島根原子力発電所第2号機 審査資料	
資料番号	NS2-補-027-10-25
提出年月日	2022年3月1日

機器・配管系の設備の既工認からの構造変更について

構造変更した設備の変更点概要

○取水槽ガントリークレーン

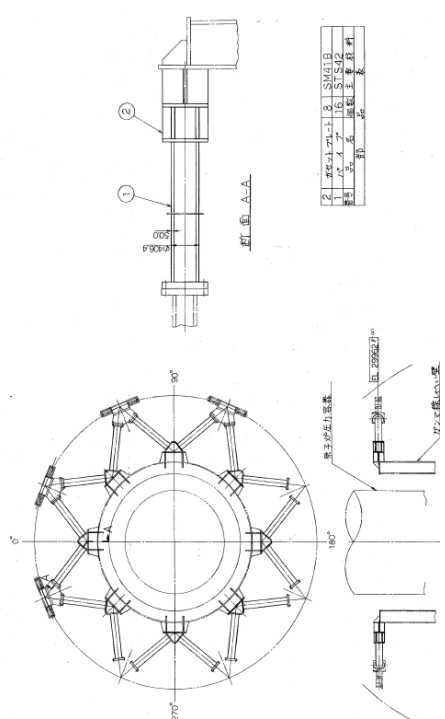
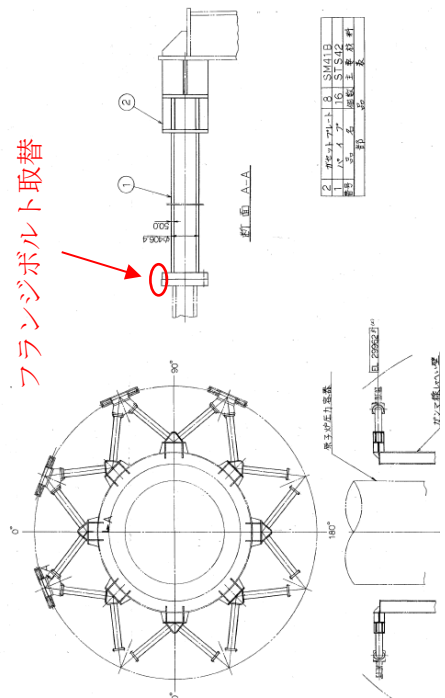
波及的影響の対象設備として基準地震動  $S_s$  に対する構造健全性を担保するため改造を実施する。なお、詳細は補足説明資料「取水槽ガントリークレーンの耐震性についての計算書に関する補足説明資料」に示す。

原子炉格納容器（スタビライザ）

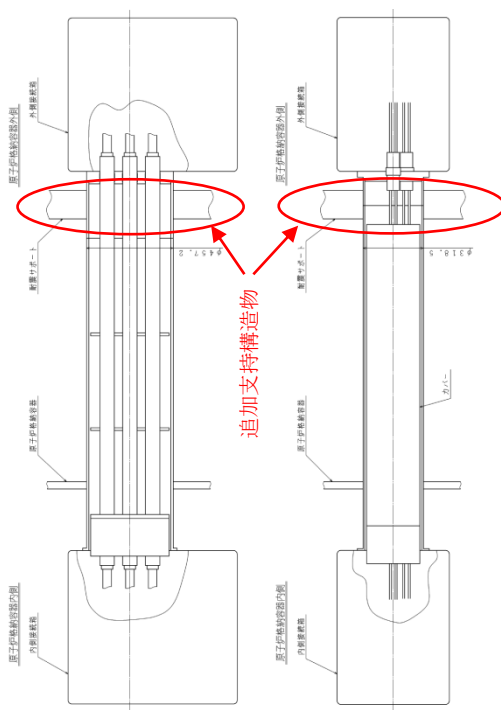
変更前	変更後	備考
	<p style="color: red;">フランジボルト取替</p>  <div style="border: 1px solid black; padding: 5px; width: fit-content; margin: 10px auto;"> <p>図中変更なし</p> </div>	<p>フランジボルトの材質変更 (SNCM439→SNB24-1)</p>

原子炉格納容器（電気配線貫通部）

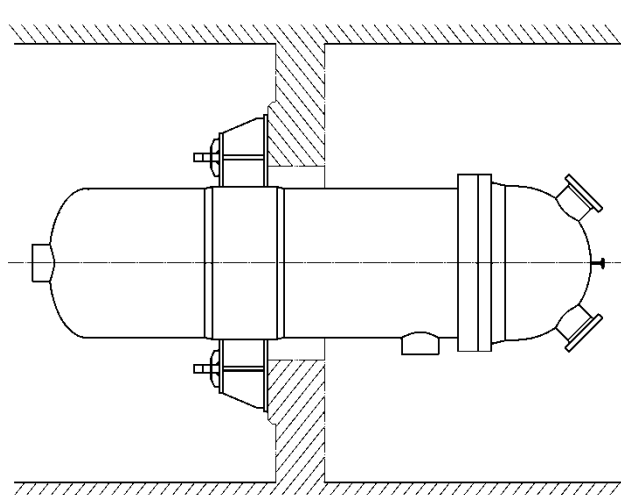
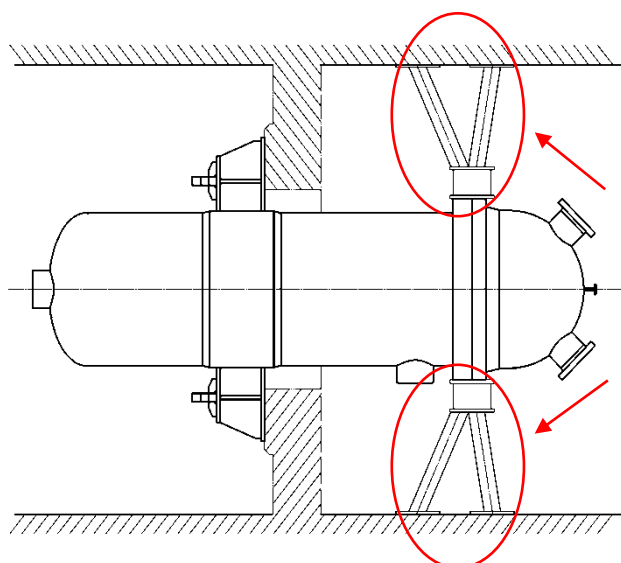
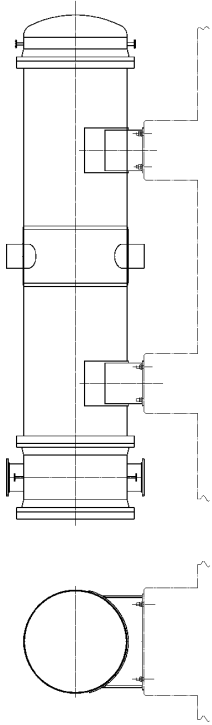
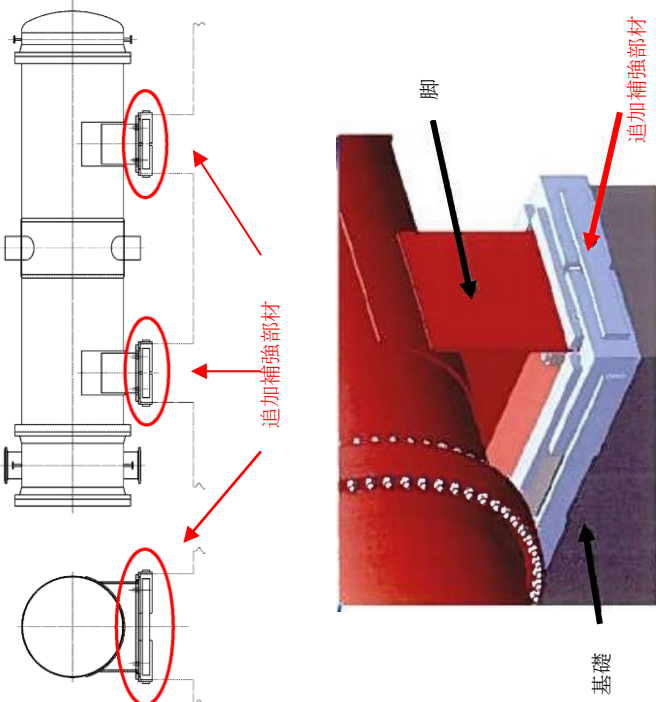
備考  
支持構造物を追設

残留熱除去系熱交換器

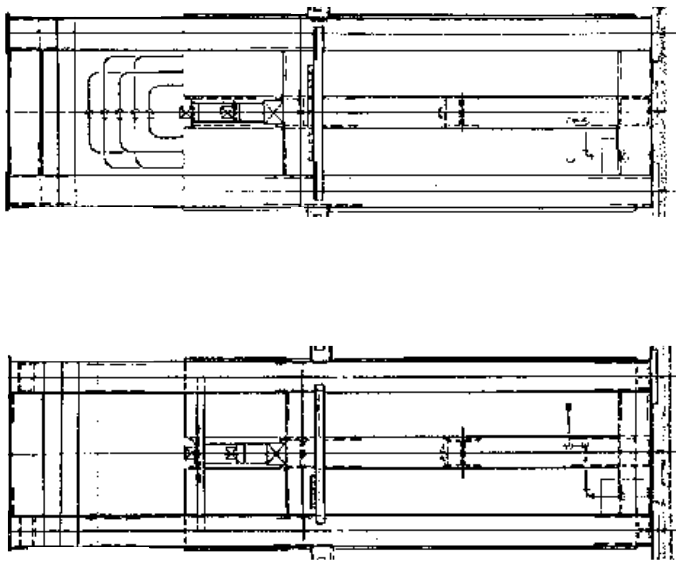
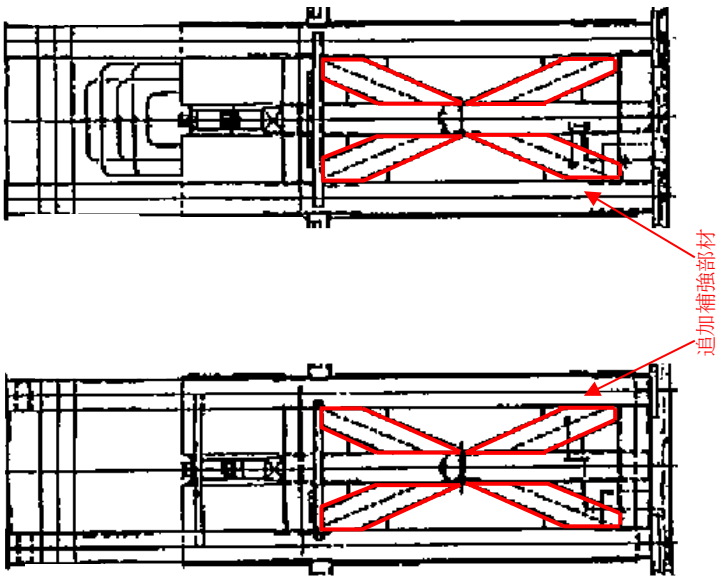
変更前	変更後	備考
	 <p data-bbox="1069 851 1109 1008">追加支持構造物</p>	<p>支持構造物を追設</p>

高圧炉心スプレイ補機海水ポンプ

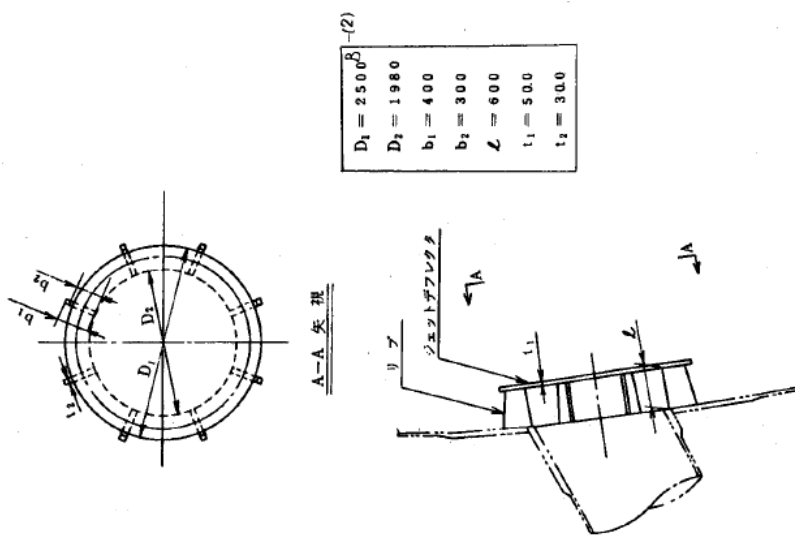
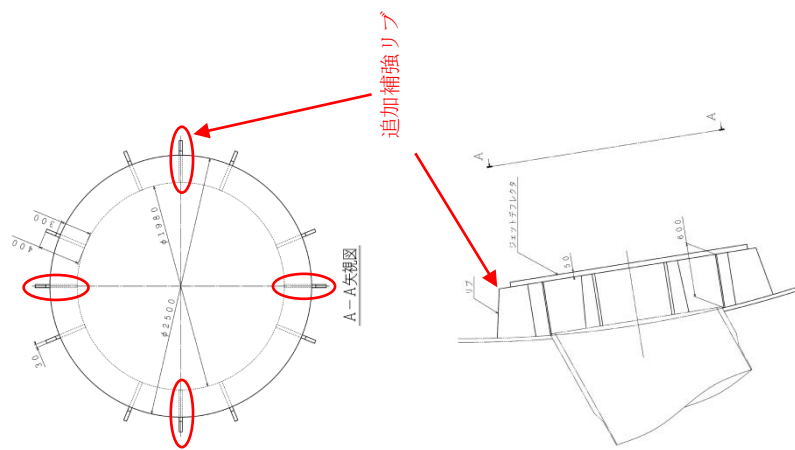
変更前	変更後	備考
		<ul style="list-style-type: none"> <li>• ポンプを長尺化</li> <li>• 支持構造物の追設</li> </ul>
